規格變更通知

HS3A 型非接觸安全開關用的配件(HS9Z-H3TP)

・HS9Z-H3TP 終端接頭

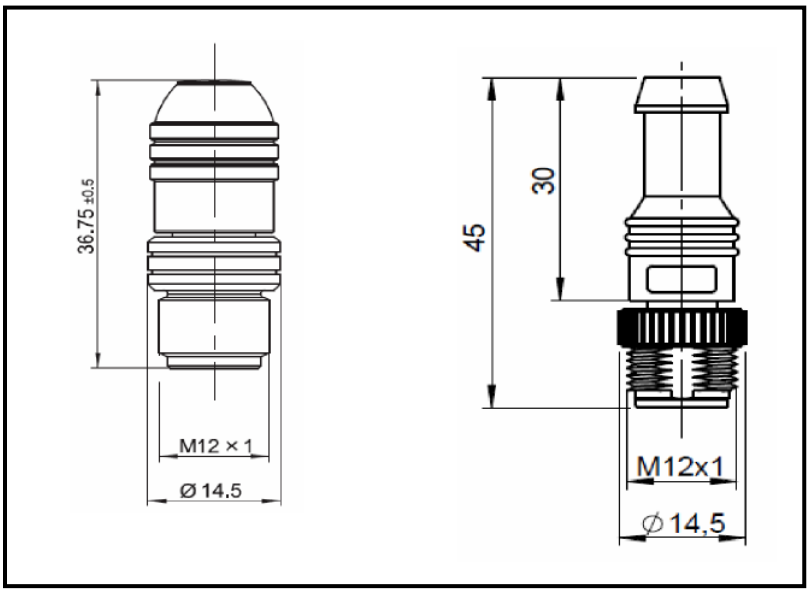
形狀變更如下:

・全　　長：36.75mm→45mm
・保護構造：IP67　→IP68
